平成24年度長良川河口堰県民調査団要約意見書に対する 回 答

図(1) 魚類の多様度指数の経年変化

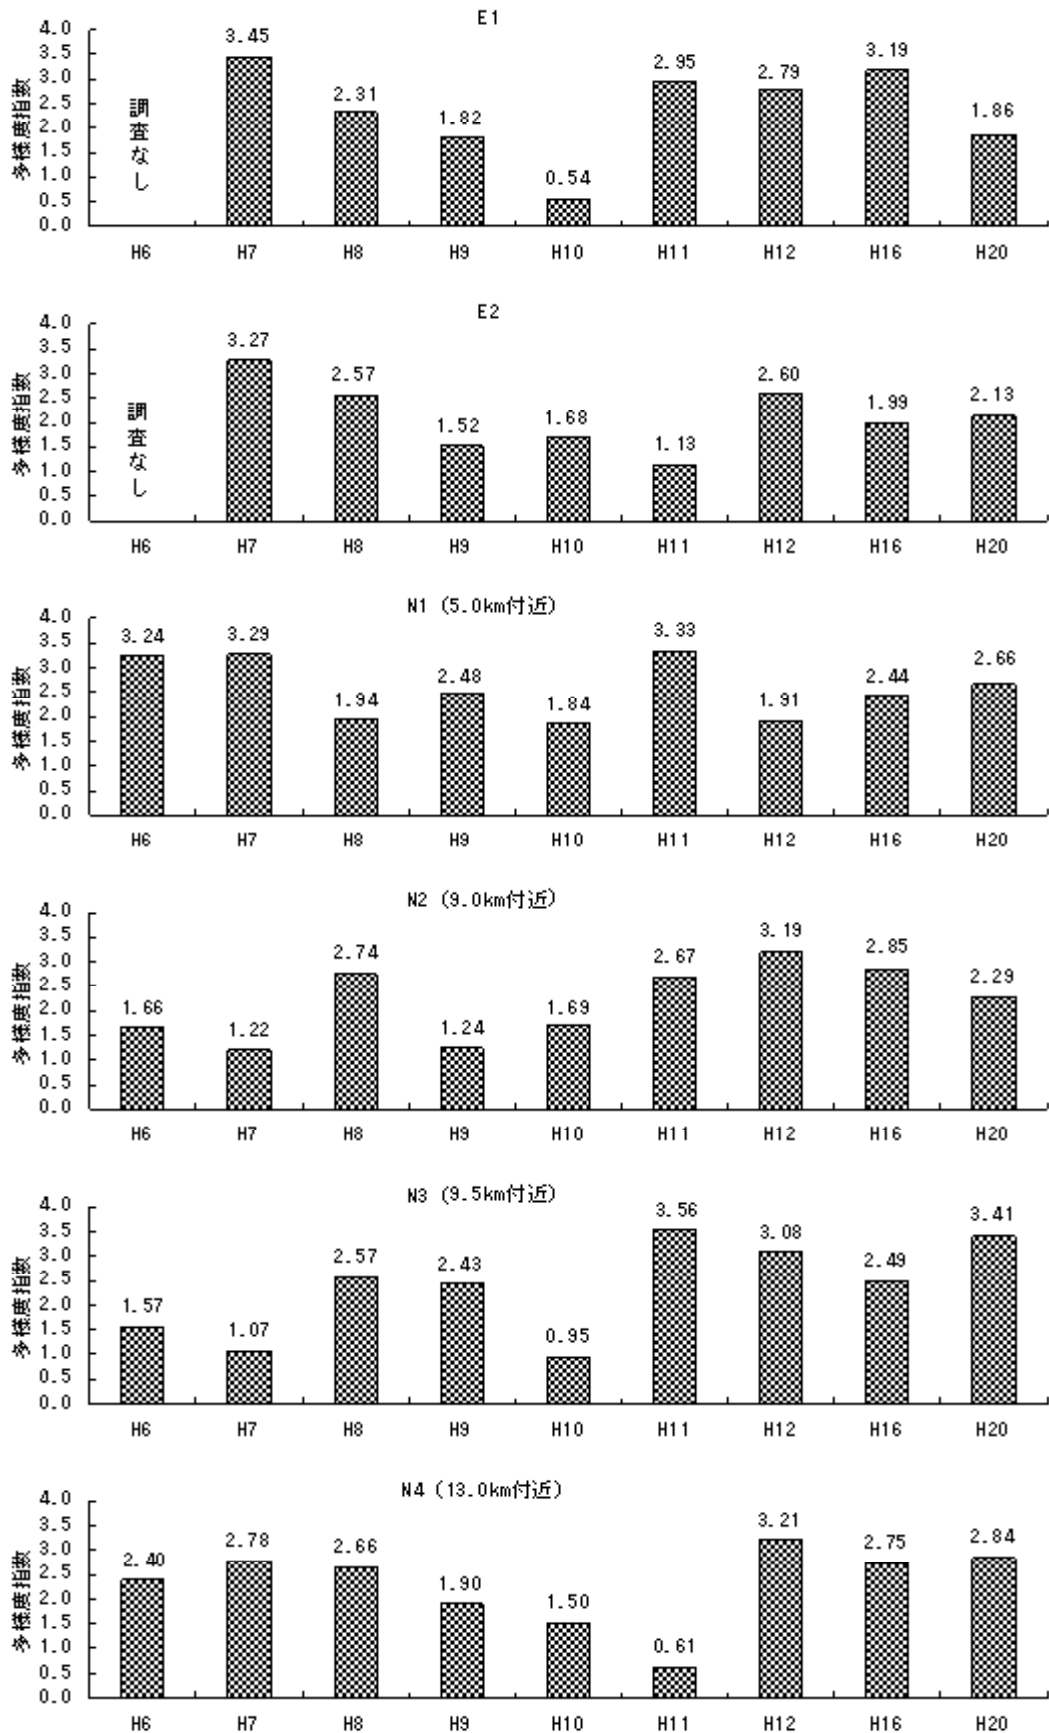
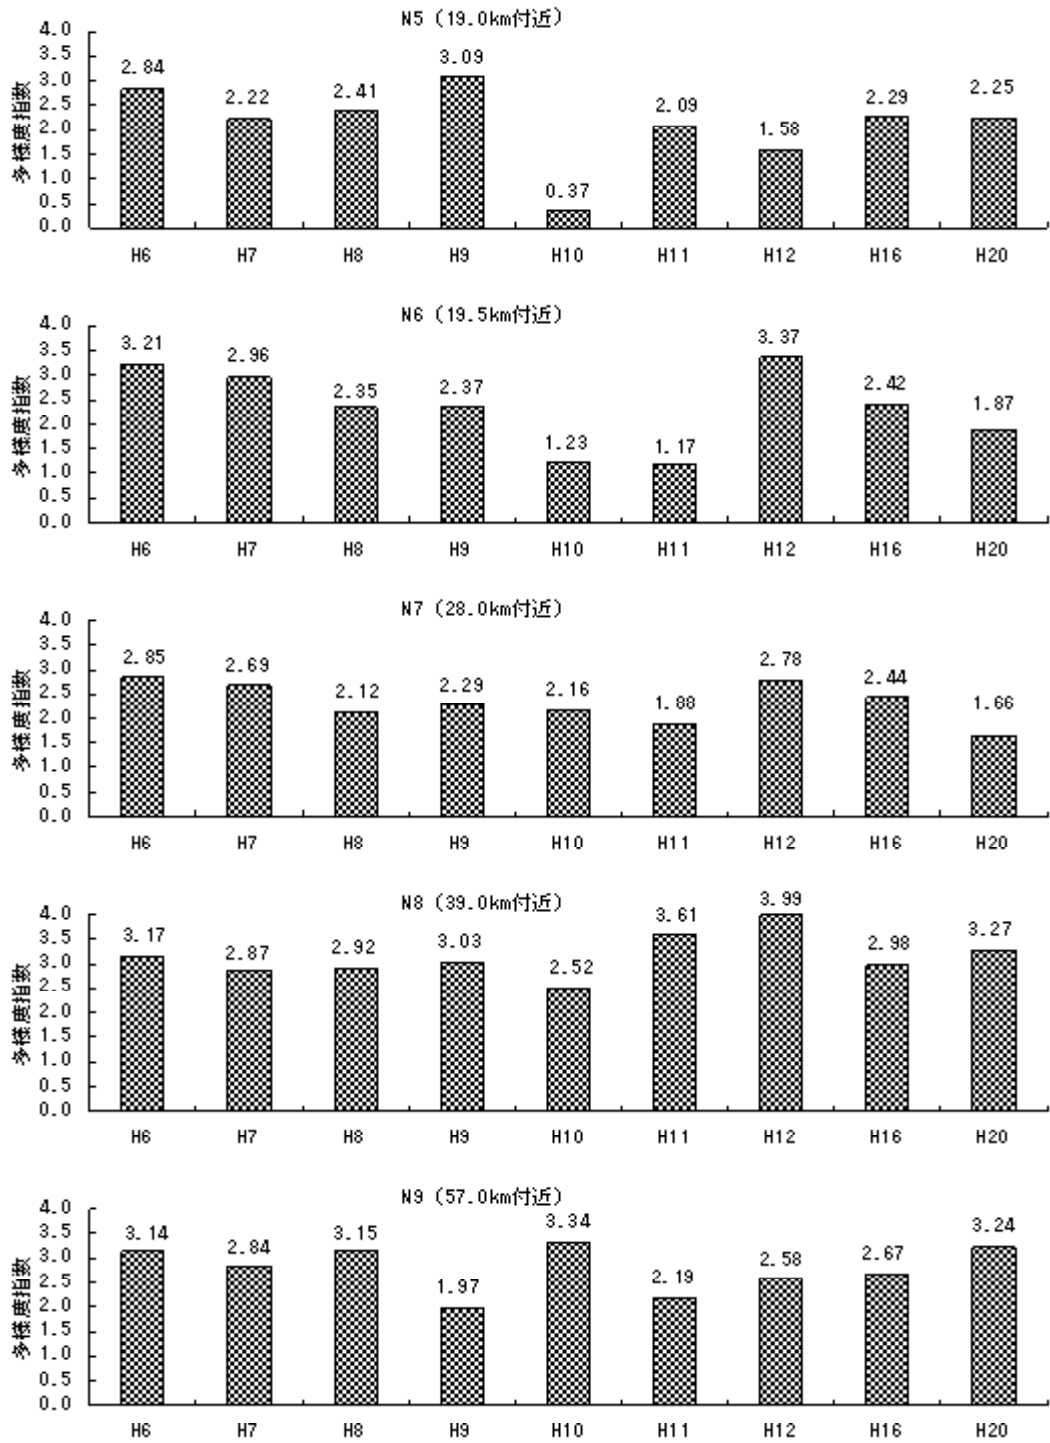
意見 海と川との生物の行き来について、稚アユの遡上数の値だけに還元するのは、川の豊かさは測れない。生物多様性指標等と従来のデータを突き合わせて新しい観点での調査と対策が必要。

平成6年～平成12年、平成16年及び平成20年に実施した魚類相調査の結果をもとに、調査年及び調査地区毎に多様性指数を算出しています。多様性指数は0.37～3.99の範囲にあり、調査地区によっては多様性指数が低い調査年もみられますが、経年的には特に一定の傾向は認められません。
